ECE/TRANS/WP.11/214/Add.1
14 décembre 2006

**RAPPORT DU GROUPE DE TRAVAIL SUR
SA SOIXANTE-DEUXIÈME SESSION
(6-9 novembre 2006)**

Additif 1

Projets d'amendements à l'ATP adoptés par les soixantième
et soixante-et-unième sessions

Modèle de plaque d'attestation :

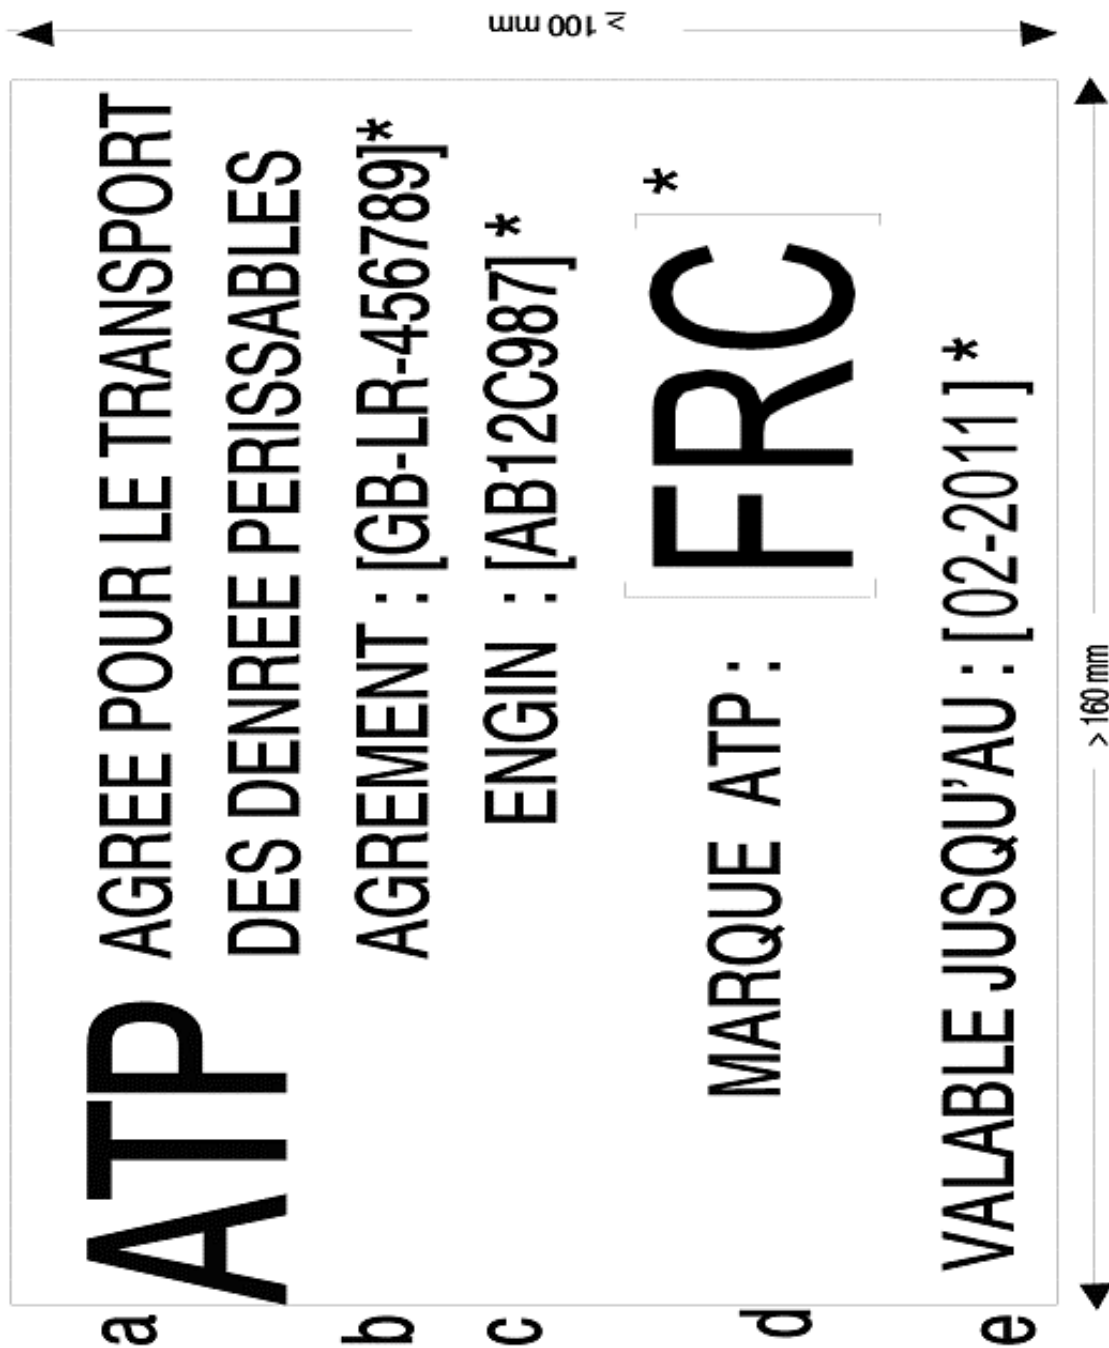
Remplacer avec ce qui suit :

* Les indications entre crochets sont fournies à titre d'exemple
